Beoordeling Tracébesluit Zuidasdok

Het Tracébesluit Zuidasdok en de onderliggende documenten worden in dit rapport op akoestische aspecten beoordeeld, in het bijzonder voor de geluidssituatie bij de Amstel en daarbij specifiek voor de geluidssituatie bij de woonboot gelegen aan de Ouderkerkerdijk 45.

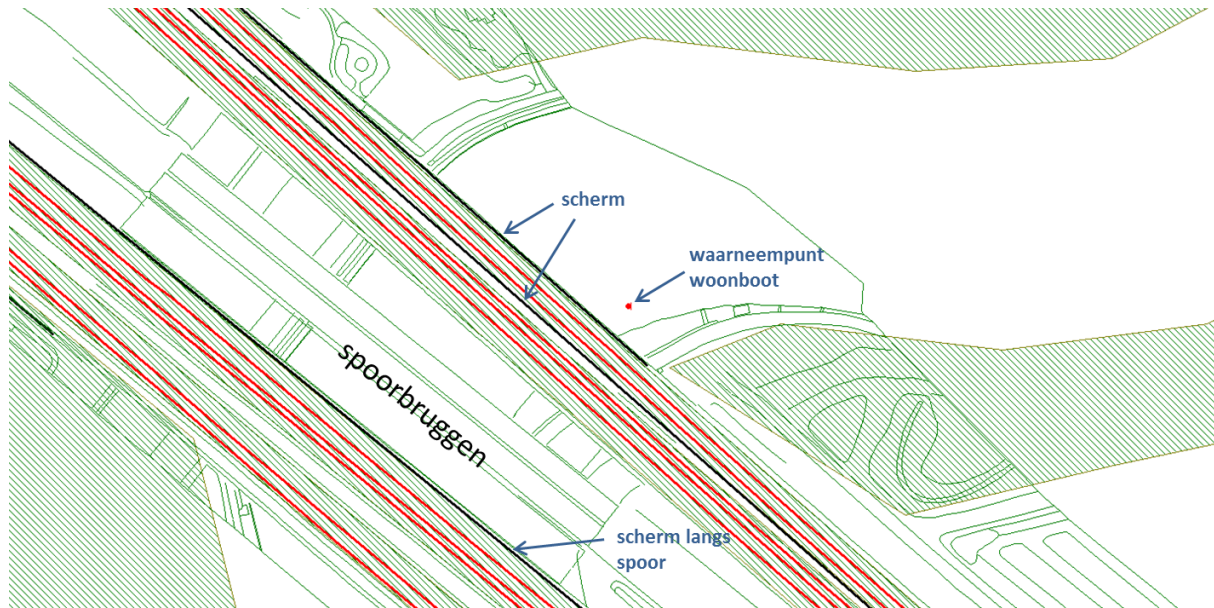
Binnen het Reken- en meetvoorschrift is er geen manier om ook een geluidpad onder een obstakel door te berekenen. In het geval dat het aannemelijk is dat een dergelijk geluidpad in werkelijkheid wel voor een significante bijdrage aan de geluidbelasting zorgt, moet nader onderzoek plaatsvinden. Dat is in het kader van het Tracébesluit niet gebeurd.

De onderstaande rapportage van aanvullend rekenwerk dat Bosvariant heeft uitgevoerd, maakt duidelijk dat de geluidpaden onder de bruggen door een significante bijdrage aan de geluidbelasting leveren voor de woonboot Ouderkerkerdijk 45 en dat dus aanvullend onderzoek nodig is om hiermee rekening te kunnen houden bij het bepalen van de geluidbelasting in de huidige en de toekomstige situatie.
